## URGENT – ACTION CORRECTIVE DE SECURITE

Référence GE Healthcare: FMI 32072

Objet: Systèmes de photothérapie Giraffe Blue Spot PT Lite : risque de chute de la sortie lumineuse en dessous de la valeur de sortie minimale recommandée en raison de la protubérance de la fibre.

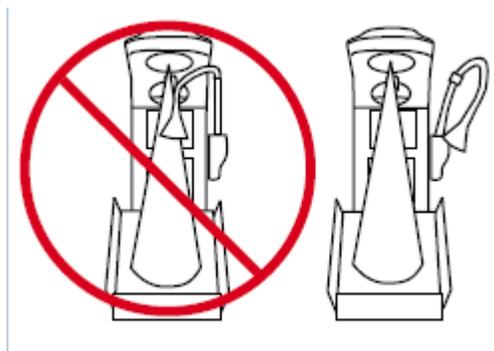
Une température élevée peut entraîner le dépassement de la fibre optique du conducteur de lumière par l'ouverture de son réflecteur, créant ainsi un point non focalisé, d'une sortie inférieure à la sortie de  $27 \mu\text{W}/\text{cm}^2/\text{nm}$  décrite ci-dessus. Les photographies prises ci-dessous illustrent ce phénomène et peuvent être utilisées conjointement avec le posemètre BiliBlanket Meter II afin d'identifier les unités dotées de conditions de faible lumière en raison d'une exposition à des températures élevées.

**Sortie lumineuse normale/focalisée**

Le réflecteur est à 38 cm du matelas  
 Les bords de la sortie sont bien définis  
 La sortie est un cercle de 35,5 cm de diamètre  
 L'intensité de lumière est uniforme

**Sortie lumineuse anormale / non focalisée**

Le réflecteur est à 38 cm du matelas  
 Les bords de la sortie sont confus, mal définis  
 La sortie est un cercle de 40,6 à 48,2 cm de diamètre  
 Cercle imprécis entouré d'une bande intense

**Mettez hors service toutes les unités dont les niveaux d'irradiance sont inférieurs à  $27 \mu\text{W}/\text{cm}^2/\text{nm}$  et attendez l'arrivée du kit gratuit envoyé par GE Healthcare pour toutes les unités éventuellement concernées afin d'opérer les corrections.**

Afin de corriger les dispositifs existants possédant une sortie de faible lumière en raison de la protubérance de la fibre et afin d'éviter toute sortie de faible lumière éventuelle provoquée par une protubérance de la fibre, **GE Healthcare enverra gratuitement un kit afin de réparer toutes les unités éventuellement concernées** dès le début du mois de février 2020. Le kit sera composé d'un réflecteur de rechange et des instructions d'installation. Un technicien résident en génie biomédical peut facilement et rapidement installer le réflecteur de rechange en quelques minutes. En ce qui concerne les dispositifs avec protubérance de fibre et sorties inférieures à  $27 \mu\text{W}/\text{cm}^2/\text{nm}$ , ce remplacement réinitialisera votre dispositif à une sortie d'usine comprise entre  $36 \mu\text{W}/\text{cm}^2/\text{nm}$  et  $56,25 \mu\text{W}/\text{cm}^2/\text{nm}$ . Le kit comprend également un Addenda de maintenance préventive au Manuel d'utilisation, d'entretien et de service existant.
